Analyse du lundi 9 décembre 2019

Le projet de PAD Herrmann-Debroux est sur la bonne voie mais...

... la Région doit aller jusqu'au bout de sa logique en abandonnant l'idée du P+R et en imposant des quotas de logements sociaux

Zone d'implantation projetée du P+R à hauteur des terrains de sports.

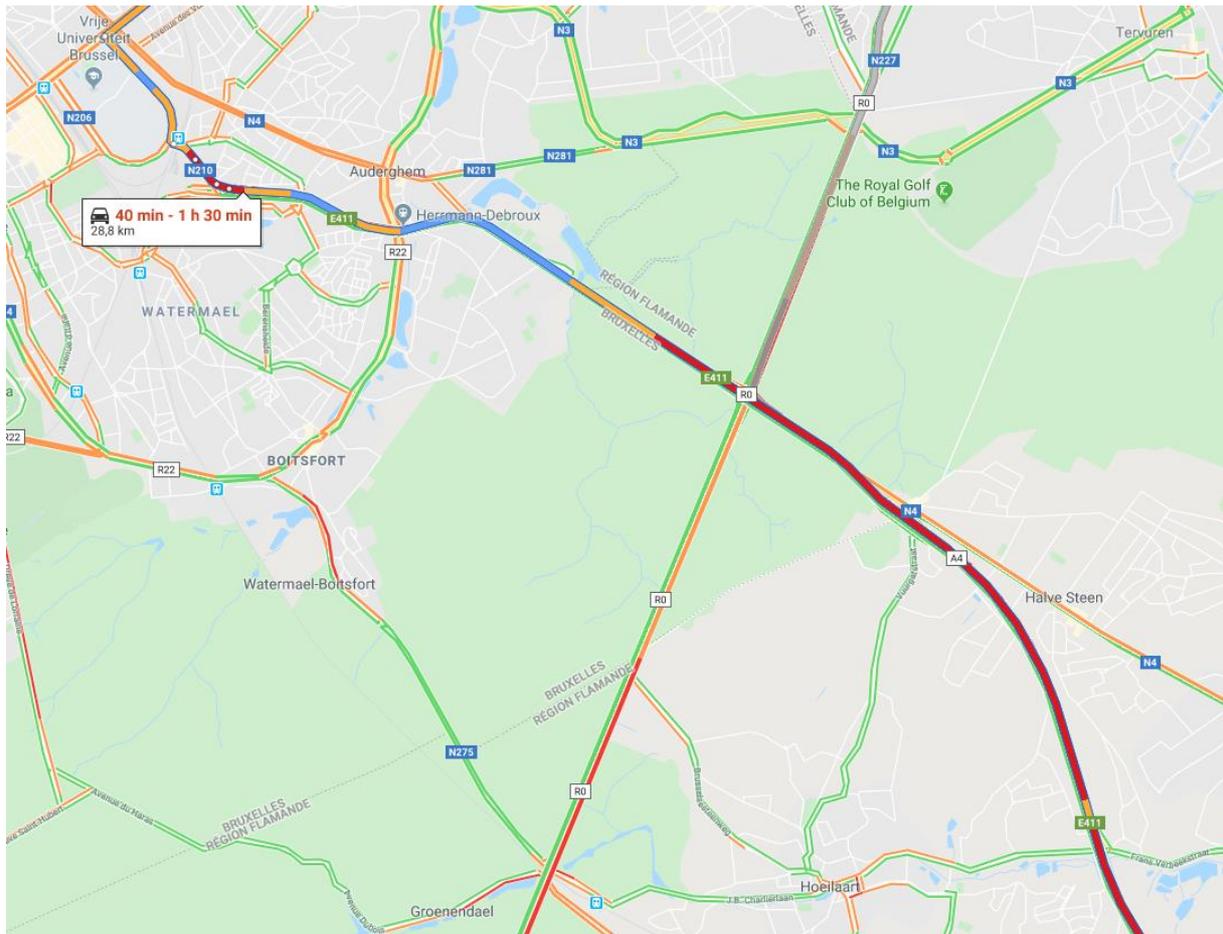
La localisation envisagée est située en aval des principales zones de congestion. S'il est nécessaire de s'en convaincre, une simulation de trajet sur *Google maps* (voir ci-dessous) suffit à l'illustrer. Quel serait dès lors l'intérêt de l'automobiliste de s'arrêter dans un P+R alors que « le plus dur est passé et qu'il ne reste que quelques kilomètres pour arriver à destination » ? Dans ces conditions, « autant continuer en voiture jusqu'au bout » (d'autant plus si on a une place de parking gratuite à destination)...

Simulation sur Google maps d'un trajet Wavre-centre-ville de Bruxelles avec arrivée planifiée à 9h le mardi 10 décembre 2019.

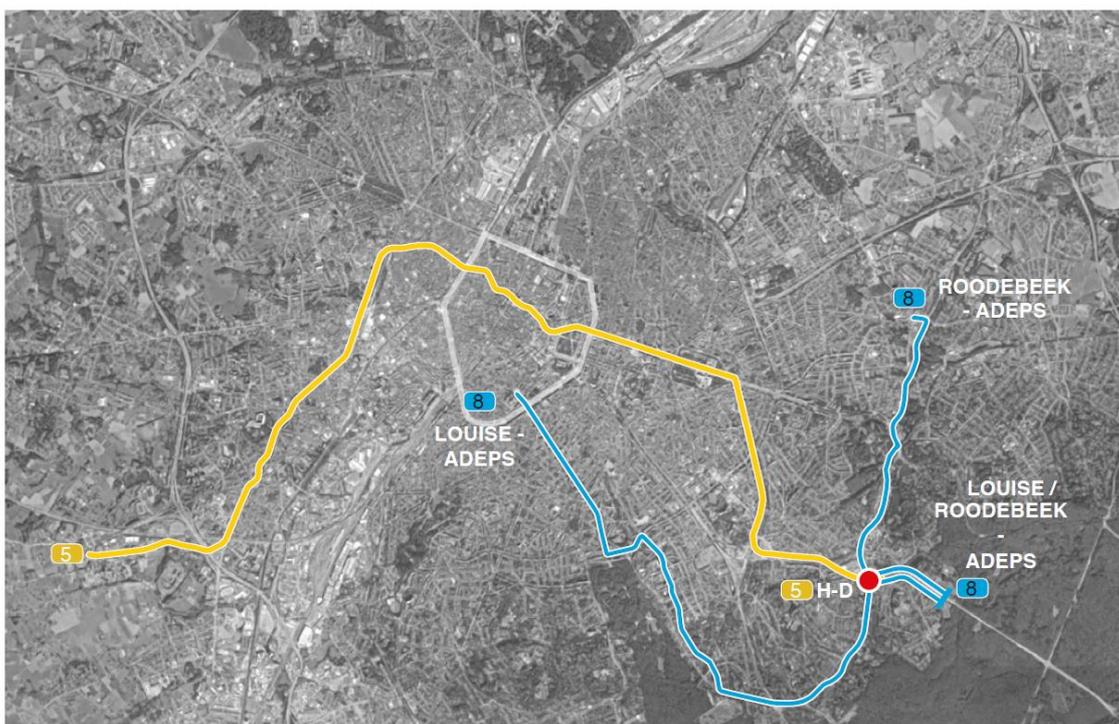
Cette mauvaise localisation (dans de la ville et en aval des zones de congestion) est aussi une caractéristique du P+R Ceria inauguré cette année et qui est bien parti pour être un échec avec des taux d'occupation très faibles malgré sa gratuité (qu'en sera-t-il quand il sera payant ?)³.
